2º TERMO ADITIVO AO CONTRATO N.º 11/2019 CELEBRADO PELA CÂMARA MUNICIPAL DE SANTO ANDRÉ E PELA EMPRESA TETO CONSTRUTORA S. A., QUE TEM POR OBJETO A PRESTAÇÃO DE SERVIÇOS DE ENGENHARIA PARA REFORMA DO 1º ANDAR DO PRÉDIO DA CÂMARA MUNICIPAL DE SANTO ANDRÉ.

ANEXO I

MEMORIAL DESCRITIVO

13.4. Salas do Plenarinho e Mármore

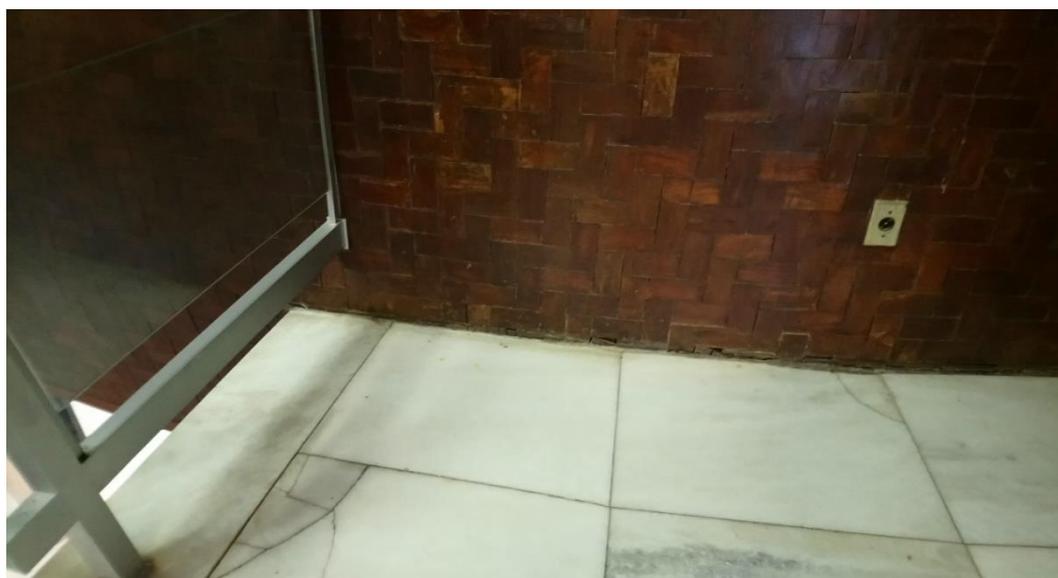
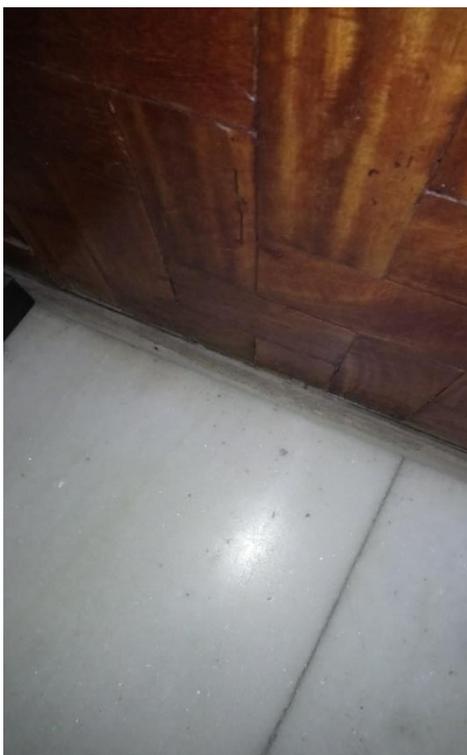
- 2.4. Devido todo o forro ser rebaixado na primeira etapa da obra e para acomodação do sistema de ar condicionado geral nos ambientes do Plenarinho e Salão do mármore, haverá a necessidade de rebaixar o forro deste ambiente para acomodação da alimentação

elétrica, cassetes e tubulação de troca de ar e exaustão, já que não havia essa previsão no projeto de reforma do andar superior e, removendo o forro é aconselhável que esse ambiente seja recuperado ao original, com forro metálico e divisórias iguais ao dos gabinetes.

- 3.4. Na instalação de sistema de condicionamento de ar foi necessário o rebaixamento de forro em toda a obra devido a presença de vigas logo acima do forro antigo. Agora com a instalação de sistema de ar condicionado dentro do Plenarinho e Salão do mármore haverá a necessidade de intervenção também nessa área, trazendo para as mesmas condições do projeto inicial onde haviam forro metálico referencia Hunter Douglas, permitindo adequação do espaço e acomodação de aparelhos cassetes e passagem das tubulações pertinentes ao projeto do sistema de ar condicionado;

5.4.1. Remoção de gesso acartonado nas salas de comissão e sala do mármore, com rebaixamento do forro e utilização de mesmos materiais de projeto da obra (forro metálico referencia Hunter Douglas), estruturas, instalações elétricas, novos spots embutidos em LED e demais itens necessários para a reinstalação conforme condições originais, inclusive de elétrica, lógica, telefonia, som e imagem e nova estrutura elétrica para o sistema de ar condicionado;

- 9.4.1. Todas as intervenções devem manter os ambientes de forma original as intervenções do primeiro andar, com divisórias, forro metálico como especificado, portas como há de gabinetes, ar condicionado central e iluminação em luminárias com LED;
- 9.4.2. As paredes com acabamento em madeira de lei devem ser preservadas e restaurados caso haja agressões involuntárias aos mesmos;
- 9.4.3. As portas de correr devem ser retiradas para a troca de sua estrutura interna que permite a porta seu movimento de correr na horizontal em linha reta com fixação de suportes invisíveis na laje;
- 9.4.4. Não fazer furos na porta para instalações diversas;
- 9.4.5. Reinstalar a porta conforme originalidade exceto o suporte invisível;
- 9.4.6. Manter o acabamento de cera nas madeiras e aplicação de anti-chama.
